淀川水系河川整備計画原案等に関する質問・回答集 (受付番号1465～1527)

口淀川水系河川整備計画原案等に関わる質問・回答集(受付番号1465～1527)

高山ダムの貯水池運用実績

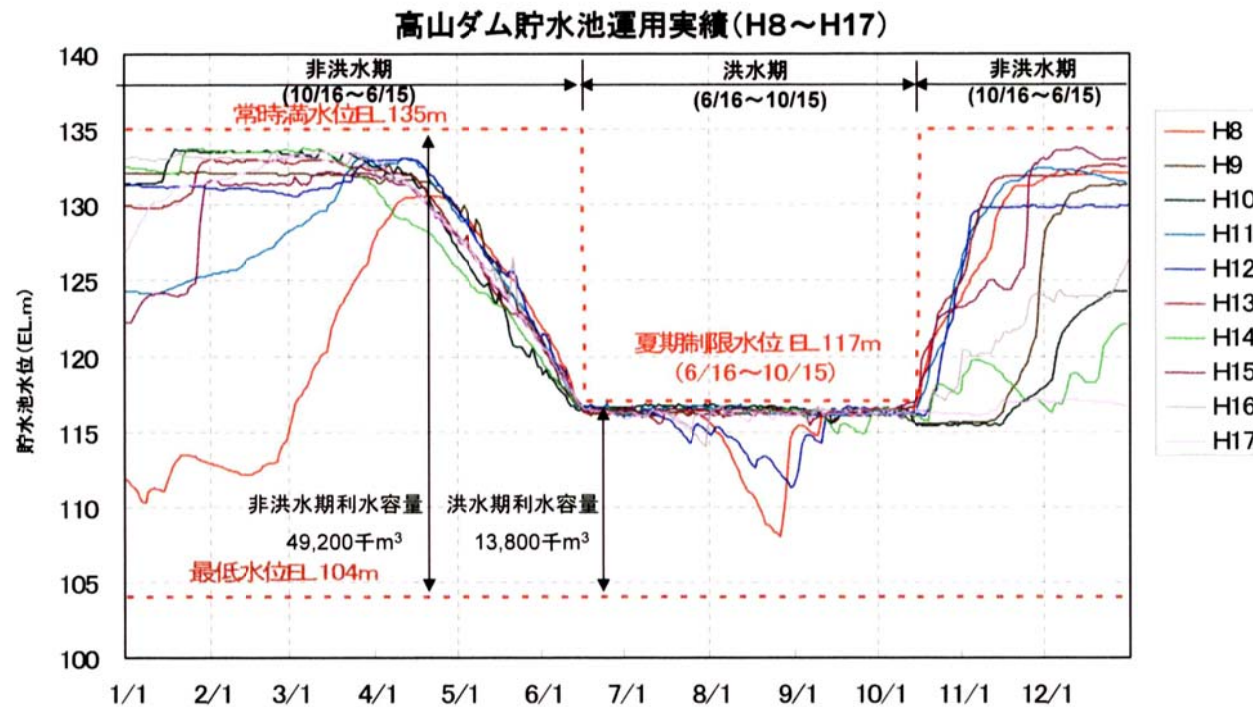
通し番号	受付番号	質問対象	内容	質問者	回答	説明委員会	回答委員会
47	1487	4.3.3上下流・本支川間のバランスに基づく治水対策	<p>前回の委員会での配布資料「川上ダム建設事業について」(第68回委員会・審議参考資料1)p.45には次のように記述されています。</p> <p>“高山ダムについては、流域面積が大きく、かつ上流にダムがあるため出水の事前予測が可能であり、安全を確保した上で洪水期の掘削工事の実施は可能と考えている。高山ダムについては堆砂除去量が多いため、洪水期の陸上掘削も含めた上で効率的な堆砂除去計画を検討する。”</p> <p>別紙の堆砂状況を示すグラフ(※巻末資料2参照)をよく見れば、確かにこのダムの堆砂は洪水期制限水位(EL.117m)以下の部分に集中しており、上記[質問1]で述べたように川上ダム「長寿命化容量」による僅か3m程度の水位低下では(=EL.132m)殆んど効果が無いようにも思われます。他方、洪水期にはダム操作規則に従って毎年、制限水位(=EL.117m)まで下げるのですから(→資料1)、掘削作業をこの時期に実施するのが最も効果的であることはその通りでしょう。</p> <p>しかし逆にここまで水位を下げれば、湖底の露出面積は必要量の掘削に対して充分であり、敢えて川上ダム長寿命化容量を使って更に3mの水位低下を図ることの意味は無くなると考えられますが、如何でしょうか。(もし否定される場合は数字を添えて具体的に回答願います)</p>	野村東洋夫	<p>既設ダムの長寿命化は、洪水調節容量及び不特定容量内の堆砂除去を目的としているため、洪水期制限水位(EL.117m)以下の不特定容量内の堆砂についても対象としており、洪水期の陸上掘削だけでは十分な対応はできません。</p> <p>高山ダムについては堆砂除去量が多いため、洪水期の陸上掘削も含めた上で効率的な堆砂除去計画を検討することとしています。効率的な対策案としては、洪水期に洪水期制限水位から長寿命化容量分の水位低下させて陸上掘削する手法や、洪水期に低下させた水位を非洪水期も水位低下するために長寿命化容量を活用する手法を考えています。</p> <p>従って、高山ダムについては、長寿命化容量を常時満水位から約3mの水位低下のために限定して使用するものではありません。</p>	69	71

図-1 流体縦断面模式図 (1)

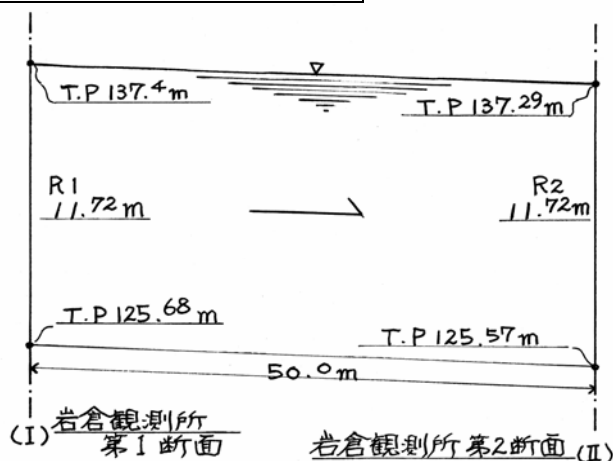
「無害流量」とするのは本来〔堤防天端高さ－余裕高さ〕である。この観点から次ページからの〔岩倉峡流下能力の計算〕においては、私が主張する〔堤防天端高さ－余裕高さ〕「無害流量流下能力」と近畿地整が主張する〔計画高水位〕「無害流量流下能力」の2つの計算を示す事とする。水理計算の核心である粗度係数については、最近になって筆者の質問に答え $n=0.037$ であることを明示したので、その数値を使い、平成14年度測量の岩倉観測所地点横断面図、H-Aテーブル表で検討するものである。

岩倉観測所第1断面での堤防天端高さはT. P138. 6mであり、余裕高さを基準通り1. 2m差し引きT. P137. 4mを洪水流下水面とする。第2断面での天端は更に高い「山付部」であり、ここでは昭和 43 年以來の長い観測期間の中で、1, 000m³/S を超える流量観測時の「水面勾配」のほぼ中間値 1/455を流体勾配として採用する為、T. P137. 29mを第2断面での洪水流下水面とした。1/455≒0. 0022であるので、(137. 4 - χ) ÷ 50 = 0. 0022と式をたて、50 × 0. 0022 = (137. 4 - χ) ∴ χ = (137. 4 - 0. 11) = 137. 29 ∴ 故に137. 29mとする。動水勾配 I = 0. 0022

図 -2 第2断面 横断測量図

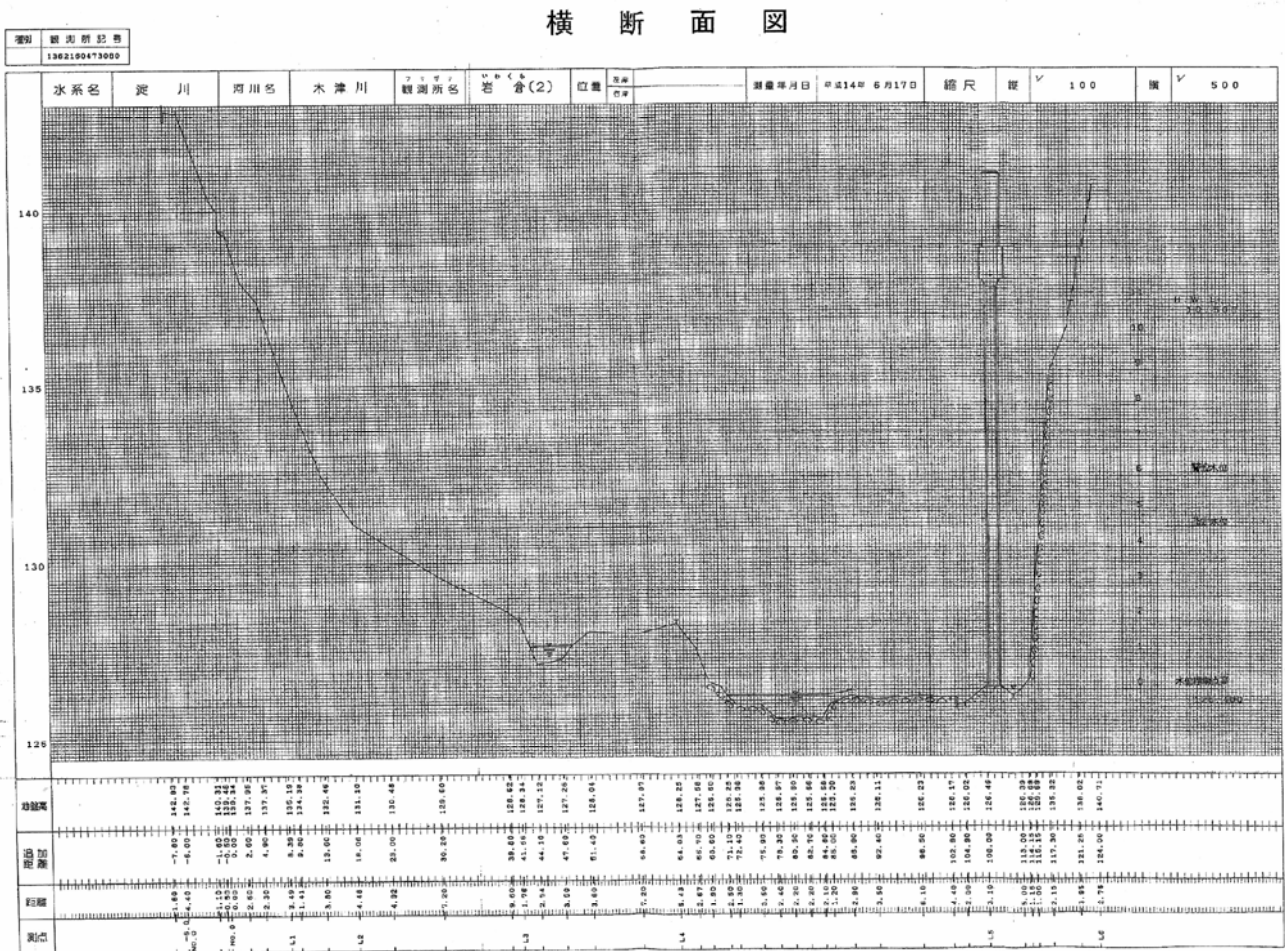
岩倉観測所第2断面の「横断面図」(平成14年6月17日測量)を下に示す。
上記の洪水流下水面での断面積は、私の分析では1, 021. 3m²である。また潤辺長さは128. 7mとなる。ここにおいて径深 R = 1, 021. 3 ÷ 128. 7 ≒ 7. 935である。

マンニングの公式 平均流速 $v = 1/n \cdot R^{2/3} \cdot I^{1/2}$ (*注:小文字分数は指数である*)
 $v = (1 \div 0. 037) \times 7. 935^{2/3} \times 0. 0022^{1/2} \approx 5. 043 \text{ (m/s)}$
 $Q = 1, 021. 3 \times 5. 043 \approx 5, 150 \text{ (m}^3/\text{s)}$ このように5, 150m³/s も流れるのである。

図 ー3 流体縦断面模式図 (2)

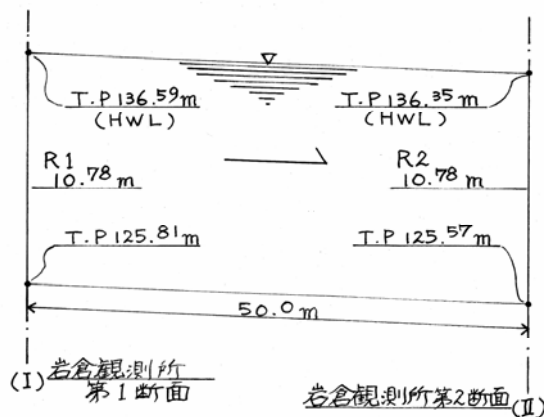
潤辺長さは第2断面の横断測量図を方眼紙に展開・分析し、124.5mを得た。第1断面計画高水位と第2断面計画位の差を洪水流の水面勾配と考えた。

$$\text{動水勾配 } I = (136.59 - 136.35) \div 50.0 = 0.0048$$

$$\text{径深 } R = 907.39 \div 124.5 \approx 7.29(\text{m}) \quad * \text{注: 小文字分数は指数である} *$$

$$\text{平均流速 } v = 1/n \cdot R^{2/3} \cdot I^{1/2} = (1 \div 0.037) \times 7.29^{2/3} \times 0.0048^{1/2} \approx 7.04(\text{m/s})$$

$$\text{流量 } Q = 907.39 \times 7.04 \approx 6,388(\text{m}^3/\text{s})$$

以上の計算は水面勾配が 1/208.33となり、これまでの観測実績を見れば十分存在しているが、最も多い水面勾配とは言い難い。1/455を最多の水面勾配として、修正計算を行う。

流量 $Q = 907.39 \times 4.77 \approx 4,328(\text{m}^3/\text{s})$ このように岩倉峡流下能力は観測所付近で4,300m³/s以上となっている。(6,388+4,328)÷2=5,358

5,358m³/s位が近畿地整条件に基づく「岩倉峡流下能力〔計画高水位・無害流量〕」と考えられる。〔これは「等流計算」ではあるが、非定常流の洪水における流量計算で、マンニングの公式を使い「最大流量」を求める場合は、水理学上も「近似値」を示すものと認められている。〕
